Alver kommune
Avdeling veg vatn avløp

Uttale gbrn 137/806 Alver, sak nr 21/9323-21/75762.

Uttale - gbnr 137/806 Alver

MURPROFIL 1

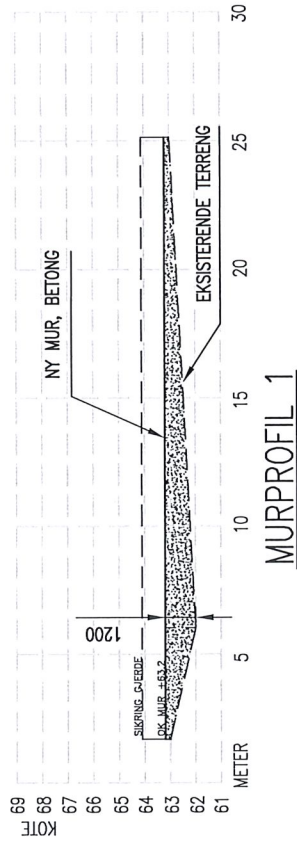
Ved etablering av støttemur som omsøkt, har vi no vist i vedlegget fundamentering for støttemur.

Vi har vist plassering av fundament støttemur i forhold til ledningsnett i bakken.

Ved fundamentering ca 0,5 meter under asfalt i vei er det god sikkerhet for at mur kan rase ut ved oppgraving av infrastruktur i vei. Dette er vist i skisse som rasvinkel.

Derfor avviker utførelse i forhold til gitt dispensasjon.

Ber om at denne utførelsen vert godkjent.

- Minste avstand mellom forstøtningsmur og næraste del av kommunalt leidningsnett skal være minimum 2,3 meter.
- Forstøtningsmur med tilhøyrande fallsikring skal være utforma slik at den ikkje kjem i konflikt med tekiske krav satt til avkjørsle. Vi gjer merksam på at avkjørsla sin svingradius vil avhenge av kva type kjøretøy som skal inn/ut i frå eigedom.
- Ei føresetnad for dispensasjonen er at det vert gitt løyve til tilaket etter plan og bygningslova.
- Alver kommune fråseier seg alt ansvar for skader som oppstår på tiltak som vert plassert nærare offentleg leidningsnett enn avstandskrav på 4,0 meter. Dersom det, under drift og vedlikehald av kommunalt leidningsnett oppstår skade på tiltak, er dette kommunen uvedkommande. Eigar av støttemur må sjølv sørge for og påkoste utbetring av eventuelle skader.
